1.3.3. INCLUSIÓN EN PLANOS 19.4 y 19.5 DE LIMITES DE LA UNIDAD DE ACTUACIÓN PROPUESTA DE SON MOLL DE DALT.

**MODIFICACIÓN PUNTUAL 1/2013
DE LAS NORMAS SUBSIDIARIAS DE PLANEAMIENTO
NNSS DE CAPDEPERA
(ÁREA URBANA DE SON MOLL DE DALT)
SUBSANACIÓN DE DEFICIENCIAS DE LA CIOTU (SESIÓN 25/09/2015)**

PISCINA SITUADA EN LA CALLE

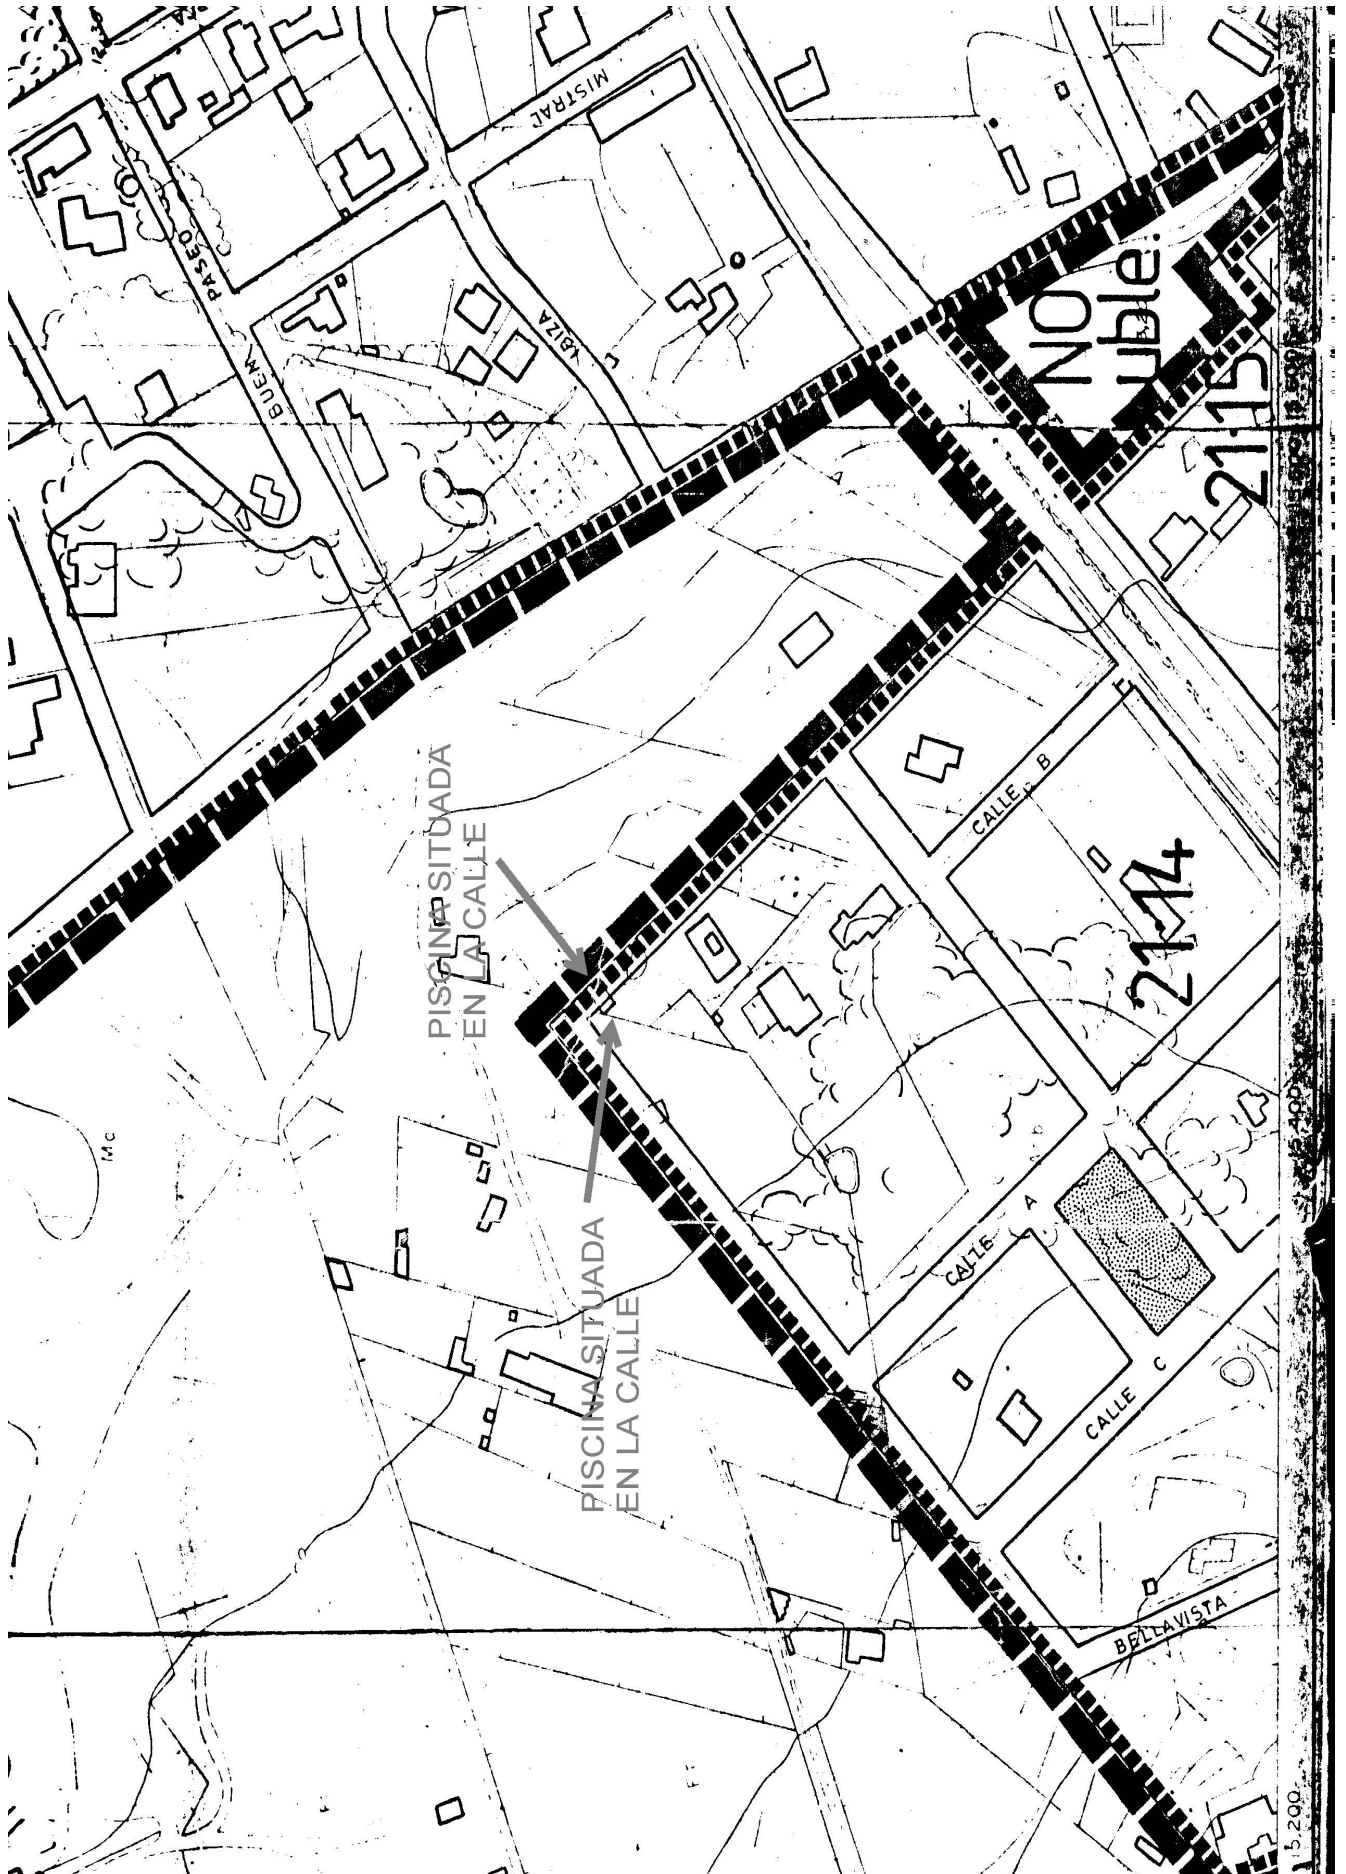
4ª DEFICIENCIA: *“En relació l’al·legació presentada, s’ha de justificar si realment l’error del traçat de les Normes Subsidiàries a l’any 1986 és únicament dels vials interiors o si realment l’error també es va produir amb el desplaçament del límit de la part est del sòl urbà del Pla General de 1962”.*

En referencia a este tema, de modo general debe señalarse en primer lugar, que en el propio marco de la presente modificación puntual, no se plantea ningún tipo de modificación del límite lateral derecho de delimitación del suelo urbano de la unidad de actuación de Son Moll de Dalt, tal como se puede verificar de la simple comparación de los límites de la parte este del plano de información I-4 que coinciden con los correspondientes plasmados en los planos AD-2.1 y AD-2.2 que se adjuntan ahora.

En los mismos se puede constatar que la traza de la piscina existente en esta zona, queda situada en ambos casos dentro del vial de la calle adyacente al límite urbano de la parte este de la presente unidad de actuación, tratándose por tanto de una localización idéntica, lo que supone que la citada delimitación coincide por no haberse modificado.

reduciendo su borde lateral derecho hacia el oeste en la misma magnitud (unos 9 mts) que el desplazamiento de alineación de la Calle Ginestra que se pretende corregir en el marco de la presente modificación puntual, debe señalarse que de la verificación de las distancias existentes entre puntos de referencia correspondientes al trazado de la denominada Calle Bellavista o el llamado Vial C de esta unidad, cotejando los planos iniciales del PGOU-1962; los de usos pormenorizados de la vigentes NNSS, y demás documentos informativos incluidos en la propuesta de modificación en curso, se puede deducir que no se ha producido tal reducción, por lo que no procede la toma en consideración de tal supuesto.
